Waterschap Veluwe

Uw kenmerk 2010-022240
Ons kenmerk 217638/AS/rk
Onderwerp Hoogwatergeul Veessen - Wapenveld,
Advisering Adviesnota SNIP3

Bijlage: Overzichtstekening voorgestelde optimalisatie noordzijde hoogwatergeul

Datum	9 November 2010	Onderwerp	Veiligheidsnorm nieuwe dijkkring "hoogwatergeul Veessen - Wapenveld"
Opgemaakt door	Unit Ruimte voor de Rivier		
Bijlage(n)	1

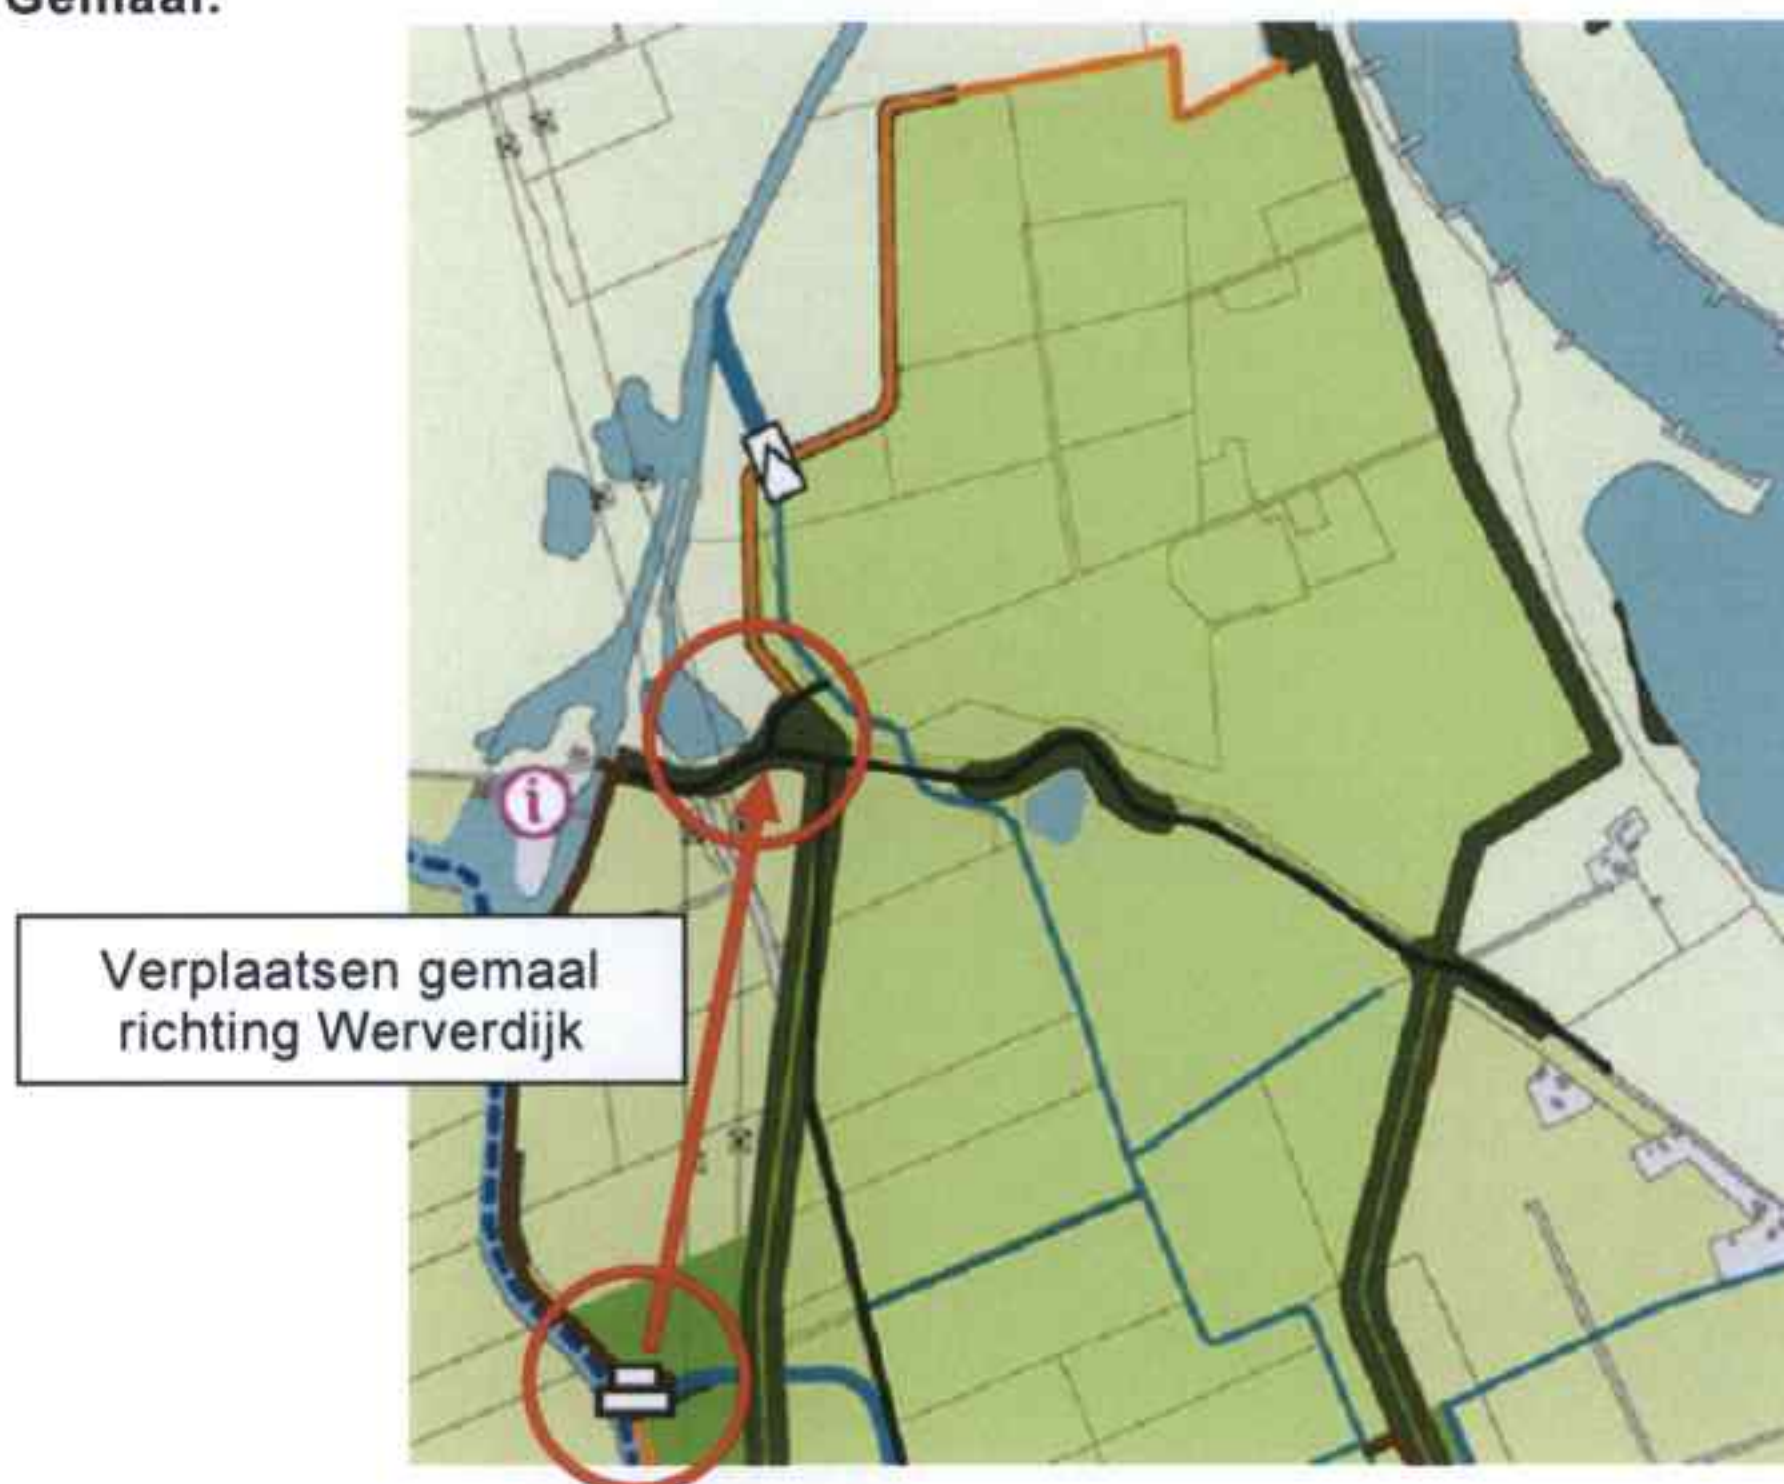
De nieuw aan te leggen westelijke primaire waterkering in het noorden van het gebied en het watersysteem in dit deel van de geul kunnen op basis van de inzichten van het waterschap nog geoptimaliseerd worden (zie bijlage voor de overzichtstekening). Het gaat daarbij ondermeer om de volgende aandachtspunten:

- **Gemaal:** In het inrichtingsplan is het gemaal zodanig gesitueerd dat deze het water uit het watersysteem van de geul loost op de Grote Wetering. Vervolgens wordt het water door Gemaal Veluwe op de IJssel geloosd. Voorgesteld wordt te onderzoeken of het nieuw te bouwen gemaal verplaatst kan worden, waardoor het water uit het watersysteem van de hoogwatergeul rechtstreeks op de IJssel geloosd wordt. Het water dient dan slechts eenmalig verpompt te worden, waardoor de kosten voor beheer lager kunnen zijn en de duurzaamheid van de inrichting verbeterd wordt.

- **Uitlaatconstructie:** In het inrichtingsplan wordt de uitwateringsconstructie in de huidige zomerkade gesitueerd. Dit betekent dat de uitwateringsconstructie niet goed bereikbaar is als de hoogwatergeul in werking treedt. Daarom wordt voorgesteld te onderzoeken of het mogelijk is de uitwateringconstructie nabij de (brug over de) Werverdijk te plaatsen, zodat deze ook bij hoogwater goed

bereikbaar is. Door hierbij de combinatie met het gemaal en de brugconstructie te zoeken, is het wellicht mogelijk de investeringskosten te beperken.

- Dijktracé: Het dijktracé in het noorden is zodanig vormgegeven dat het water tijdens het in gebruik hebben van de hoogwatergeul juist tegen de dijk opstroomt, in plaats van mee stroomt. Voorgesteld wordt te onderzoeken of het mogelijk is het dijktracé in het noorden aan te passen, waardoor de doorstroming verbeterd wordt en er minder kans op schade aan dijktaalud ontstaat en/of minder taludbeschermingsvoorzieningen aangebracht hoeven te worden.

Grafiek 2.1 Dijkhoogtes

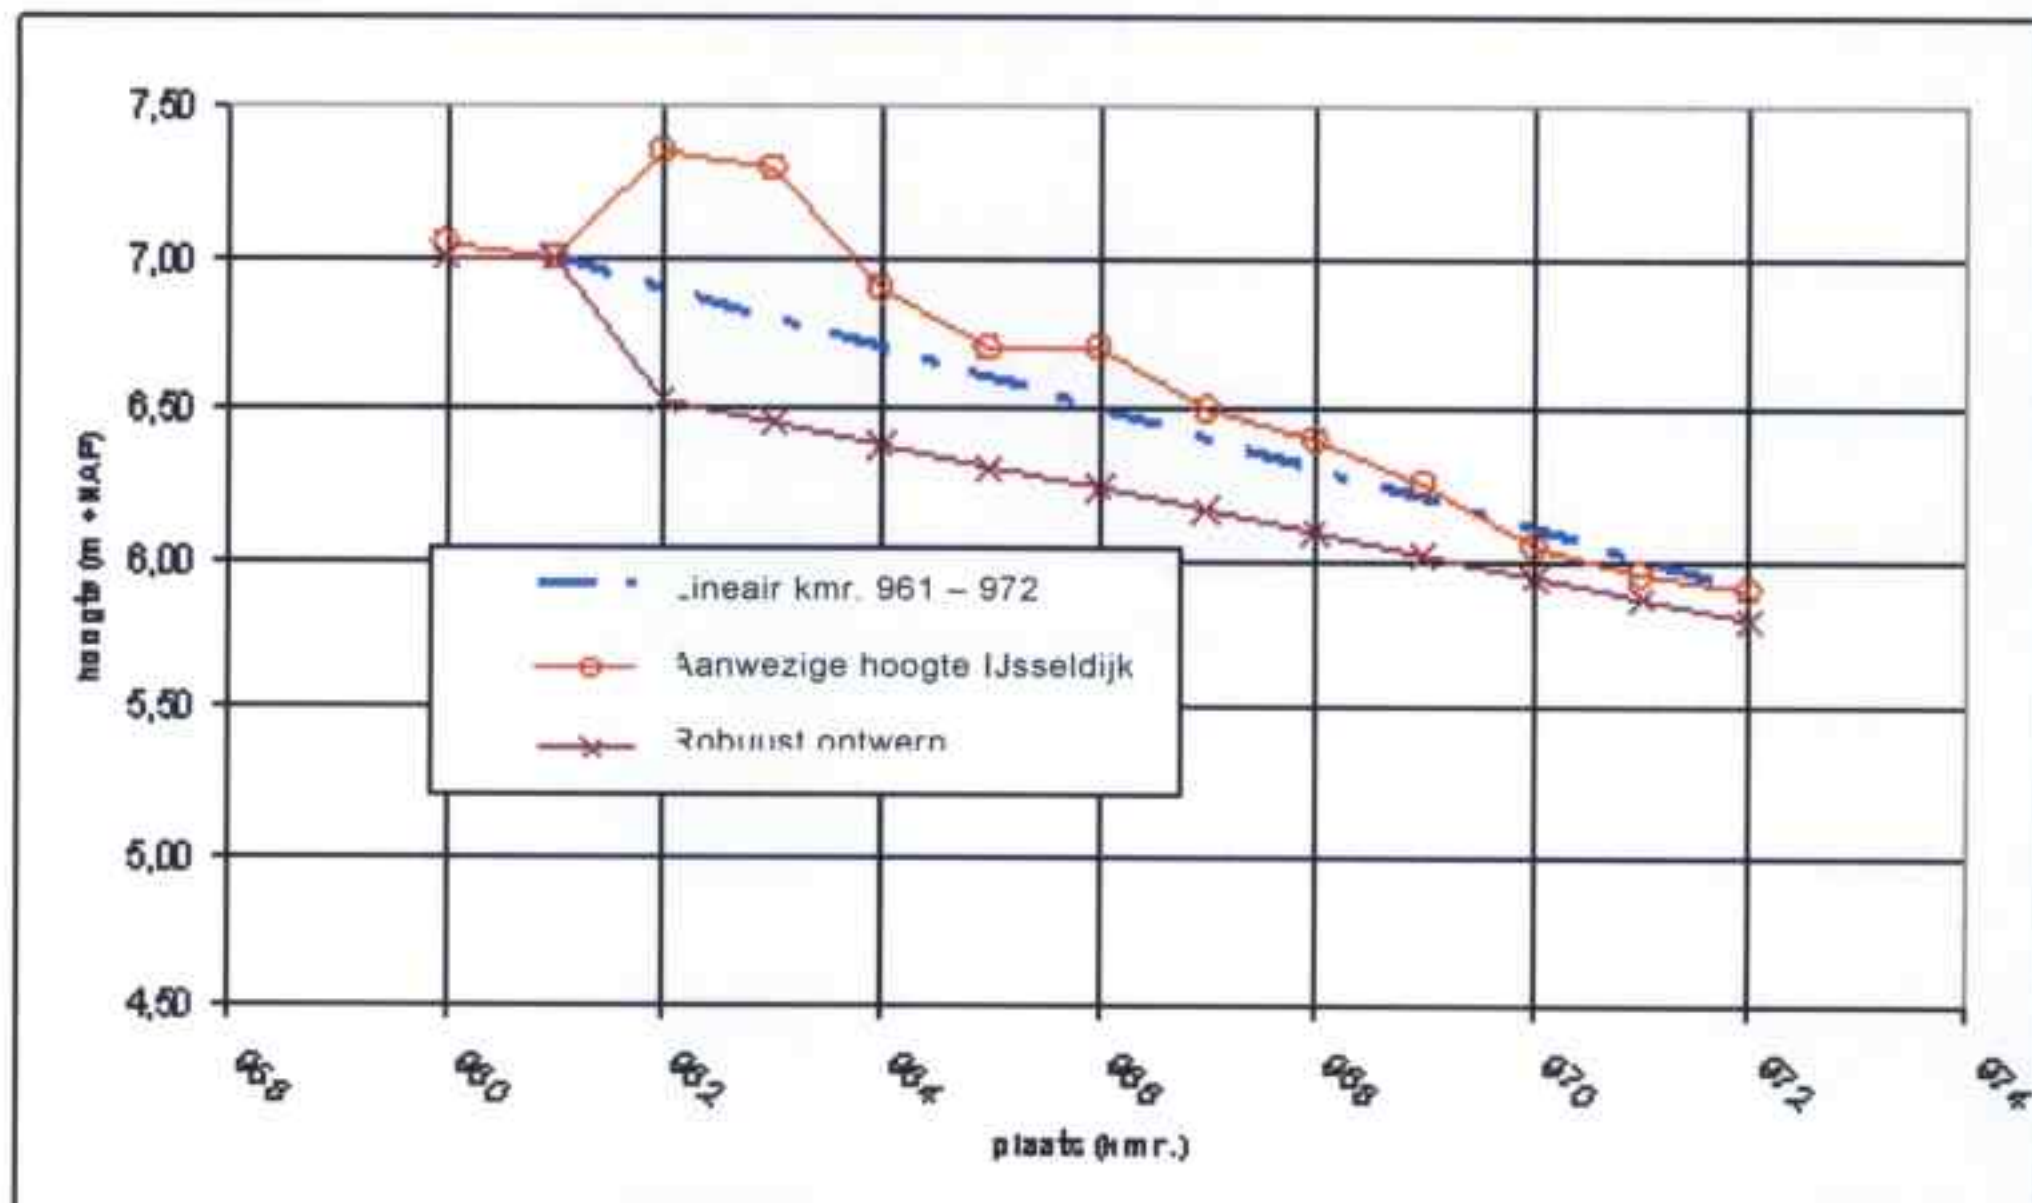
In de **stromingsrichting (zuid – noord)** is de "bult" in de kruinhoogte van de bestaande IJsseldijk voor Veessen (kmr. 962 – 964) opvallend (zie hiervoor de grafiek 2.1, lijn aanwezige hoogte IJsseldijk). Deze "bult" wordt veroorzaakt door de uitgangspunten in het dijkontwerp die in 1987 van kracht waren. De maatgevende afvoer bedroeg $16.500 \text{ m}^3/\text{s}$ en als overslag is $0,1 \text{ l/s}$ aangehouden. Daarnaast is de dijk als gevolg van golfoploopberekeningen in dit traject enkele decimeters hoger dan stroomafwaarts het geval is. Voor de bestaande IJsseldijken bij kmr. 961 en kmr. 968 – 972 (Werven) is het ontwerp gebaseerd op de waterstanden die voortkomen uit de commissie Boertien, waarbij de maatgevende afvoer vastgesteld is op $15.000 \text{ m}^3/\text{s}$. Dit deel is daarom lager.

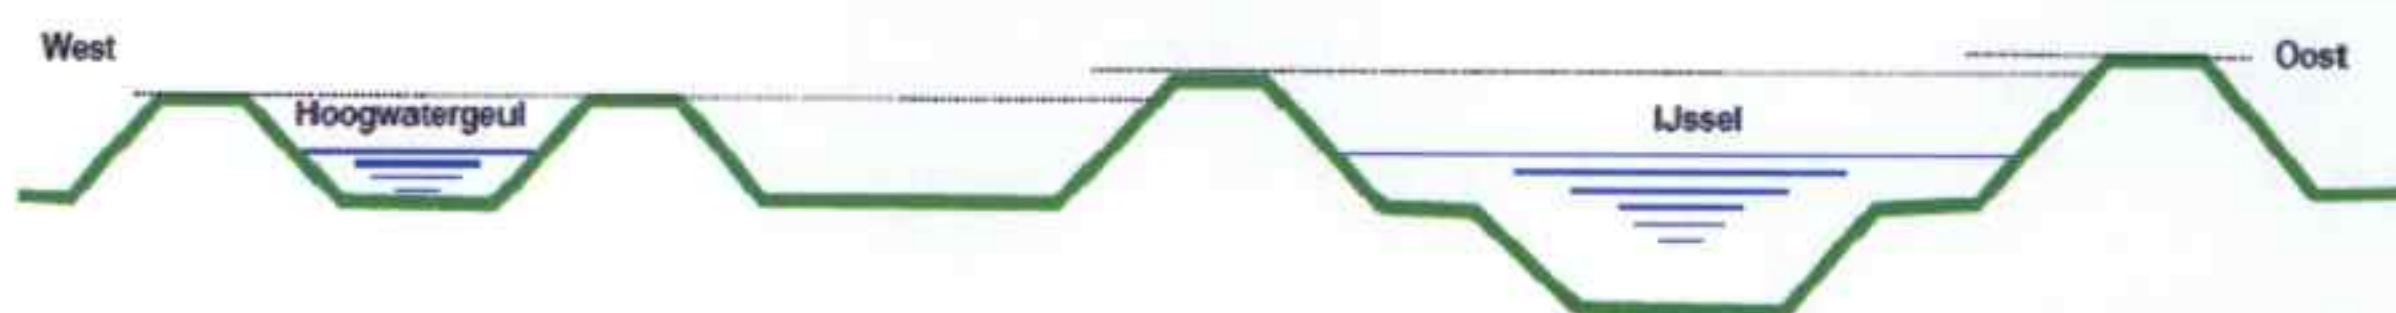
onderzoek van de commissie Brecht, teruggebracht naar 1/1250 en de maatgevende afvoer is toen vastgesteld op 16.500 m³/s. Daarbij werd de filosofie gehanteerd dat de dijken beter overgedimensioneerd konden worden. De IJsseldijken aan de oostzijde (beheersgebied Waterschap Groot Salland) zijn ontworpen met de uitgangspunten uit deze tijd en hierbij is dus de filosofie van overdimensionering aangehouden is. De dijken aan de westzijde (beheersgebied Waterschap Veluwe) zijn later en deels ontworpen op basis van de uitgangspunten (maatgevende afvoer 15.000 m³/s) die voortkomen uit de commissie Boertien. Dit betekent dat het ontwerp geminimaliseerd is en de kruinhoogte van de dijk duidelijk lager is dan de dijk aan de oostzijde. Nu bij het dijkontwerp voor de dijken langs de geul uitgegaan wordt van een robuust ontwerp conform de Leidraad Rivieren en Addendum, blijkt dat door de gewijzigde uitgangspunten (ruimte in plaats van versterking) de dijk opnieuw enkele decimeters lager ontworpen kan worden. Het dwarsprofiel oost- west wordt schematisch (illustratief) weergegeven in de onderstaande tekening:

Door de veiligheidsnorm van de nieuwe dijkkring van het gebied tussen de IJssel en de hoogwatergeul te verhogen, ontstaat er een hogere dijk (oostdijk hoogwatergeul). Dit is voor de inwoners van het door water omsloten gebied tussen de hoogwatergeul en de IJssel waarneembaar. Waardoor het veiligheidsgevoel toeneemt. Zij realiseren zich dat bij een stijgende waterspiegel dit gebied niet als eerste onder zal lopen.

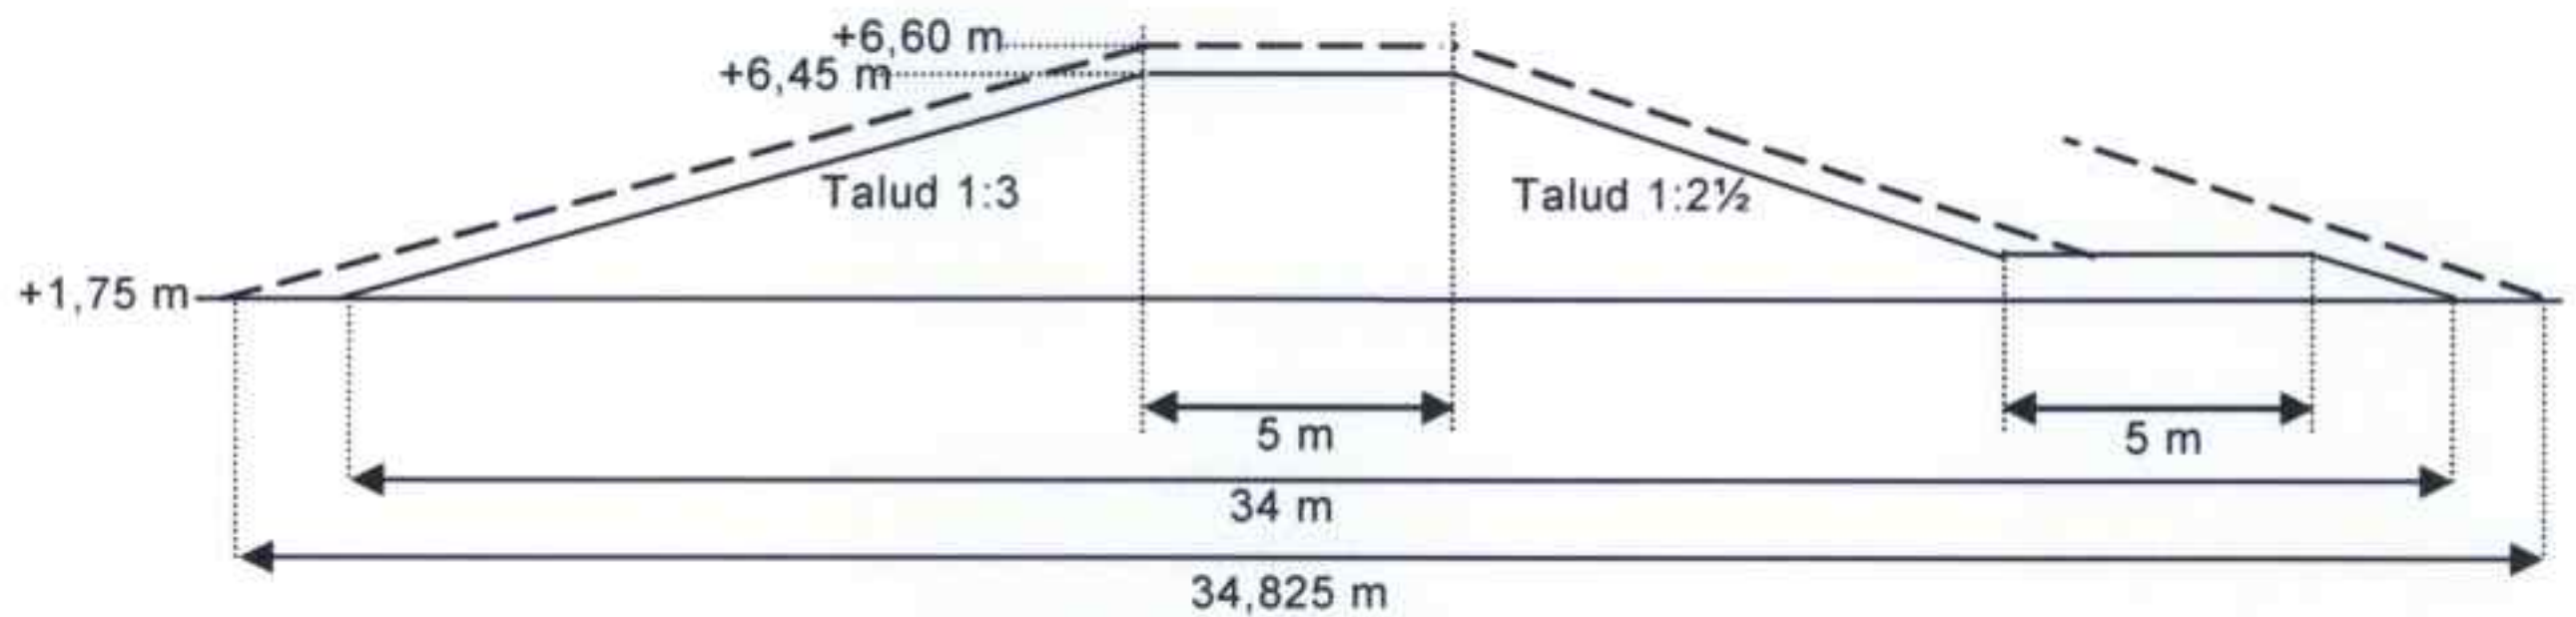
De verwachting bestaat dat de wijziging van de veiligheidsnorm (nieuwe dijkkring van het gebied dat omsloten wordt door de IJssel en de hoogwatergeul) van 1/1250 naar 1/2000 vooral invloed heeft op de hoogte. Op basis van de beschikbare gegevens zal de dijk circa 15 cm hoger dienen te worden.

Voor het vastgestelde principeprofiel worden de consequenties in de onderstaande illustratie inzichtelijk gemaakt:

De verhoging van de dijk heeft vooral invloed op het te verwerven grondoppervlak en de hoeveelheid benodigd dijk materiaal (kernmateriaal en klei). De wijziging van de veiligheidsnorm zal op deze kostenposten doorwerken.

Het extra te verwerven grondoppervlak wordt geschat op circa 6.600 m² en de extra benodigde dijk materiaal op circa 37.500 m³. Hierbij zijn de volgende uitgangspunten gehanteerd:

- Verhoging van de dijk op basis van het principeprofiel met 0,15 m;
- De lengte van de dijk (oostzijde hoogwatergeul) is 8.000 m;
- Principeprofiel is basis voor de berekening van de volledige lengte.
